„Domov pro seniory Červenka – nástavba a přístavba hospodářské budovy – stavební část“

VYSVĚTLENÍ ZADÁVACÍ DOKUMENTACE

**„Domov pro seniory Červenka – nástavba a přístavba hospodářské budovy – stavební část“
Vysvětlení zadávací dokumentace (10)**

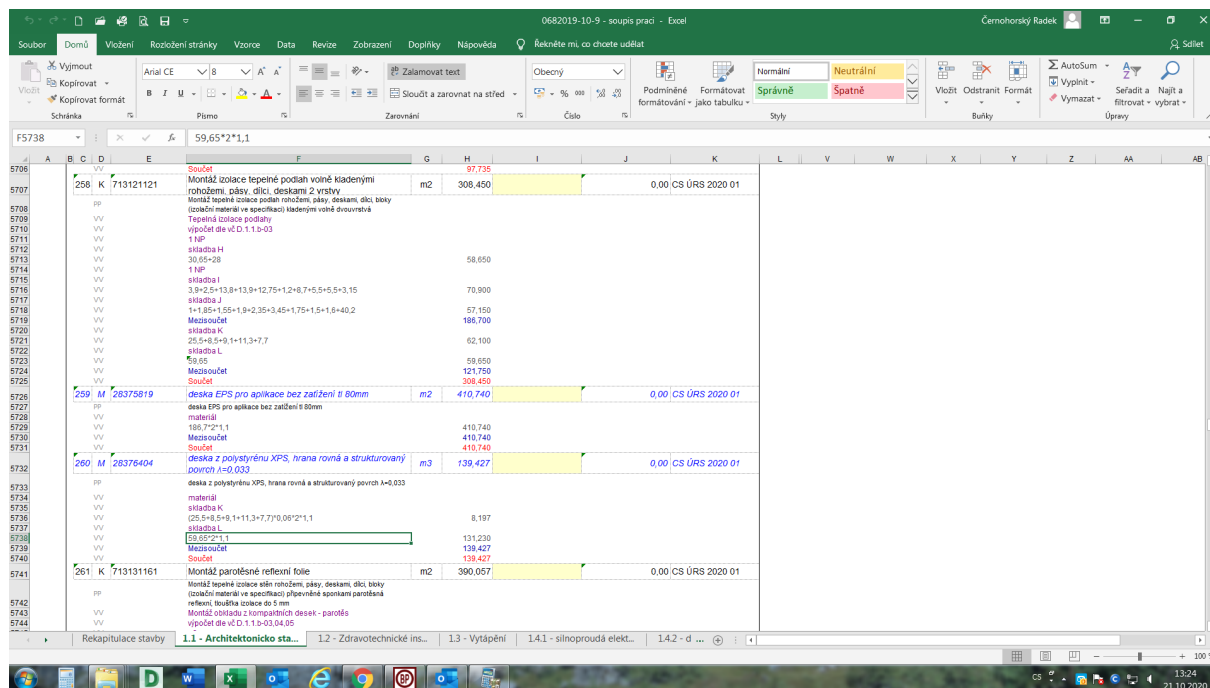
Dotaz č. 71: 1.1 - Architektonicko stavební řešení

260	M	28376404	deska z polystyrénu XPS, hrana rovná a strukturovaný povrch $\lambda=0,033$	m3	139,427
	PP		deska z polystyrénu XPS, hrana rovná a strukturovaný povrch $\lambda=0,033$		
	W		materiál		
	W		skladba K		
	W		$(25,5+8,5+9,1+11,3+7,7)*0,06*2*1,1$		8,197
	W		skladba L		
	W		$59,65*2*1,1$		131,230
	W		Mezisoučet		139,427
	W		Součet		139,427

U skladby L není výměra vynásobena výškou vrstvy. Celková výměra položky má být 16,071 m³. U položky nesouhlasí popis s projektovou dokumentací. V projektové dokumentaci nesouhlasí popis položky s navrženým referenčním výrobkem.

Ve skladbě K je uvedeno:

120 mm	Tepelná izolace ze zátěžového extrud. polystyrenu STYRODUR 2800 C (souč. tepel. vodivosti 0,034W/mK) v tl. 60 mm, desky s polodrážkou.
--------	--

2800 C se s polodrážkou nevyrábí, má rovnou hranu
Ve skladbě L je uvedeno:

120 mm	Tepelná izolace ze zátěžového extrud. polystyrenu STYRODUR 5000 CS (souč. tepel. vodivosti 0,034 W/mK) v tl. 60 mm, desky s polodrážkou.
--------	--

5000 C má součinitel tepelné vodivosti 0,035
Mají být dodrženy předepsané referenční výrobky z projektové dokumentace?
Žádáme o úpravu výměry a popisu položky č. 260 ve výkazu výměr.

Odpověď č. 71: Ve skladbě K mohou být použity desky s rovnou hranou (STYRODUR 2800 C).
Ve skladbě L platí desky STYRODUR 5000 CS tl. 60 mm (souč. tepel. vod. 0,034) s polodrážkou, kladené ve dvou vrstvách – dle P.D. Uvedená výměra bude vynásobena výškou vrstvy tj. 59,65*0,06*2*1,1
